Комитет по внутреннему транспорту

Рабочая группа по перевозкам опасных грузов

Предложение о поправках к пунктам 5.3.2.1.4 и 5.3.2.1.6

Передано правительством Австрии*

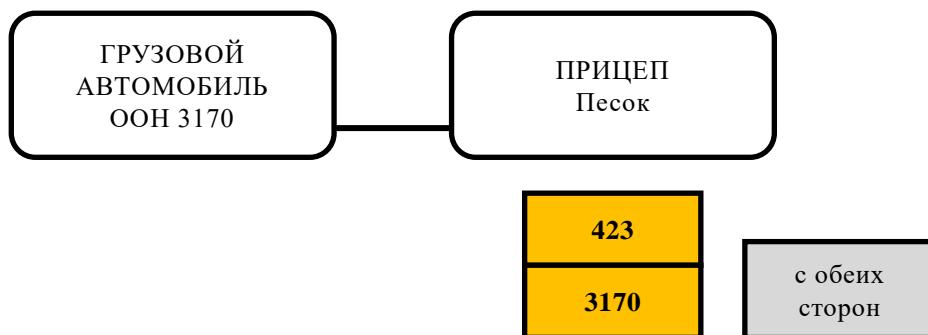
2. Приводимый ниже пример свидетельствует о наличии проблемы, о которой говорится в резюме. Транспортная единица (грузовой автомобиль с прицепом) загружается ООН 3170 (навалом/насыпью в соответствии с кодом VC1 и AP2 – грузовой автомобиль) и неопасным грузом (например, песок – прицеп).

3. Маркировка в соответствии с пунктом 5.3.2.1.4 представляет собой следующее:

4. Другой возможный вариант маркировки, который не противоречит пункту 5.3.2.1.4, поскольку исключается только перевозка других опасных грузов, при этом транспортная единица должна нести таблички оранжевого цвета, указан ниже:

5. Вполне очевидно, что второй вариант маркировки пунктом 5.3.2.1.4 не предполагается.

10. Заменить термин «транспортные единицы» термином «транспортные средства»:

Если в колонке 20 таблицы А главы 3.2 указан идентификационный номер опасности, то на боковых сторонах ~~каждой транспортной единицы~~

каждого транспортного средства или каждого контейнера, в которых перевозятся ...
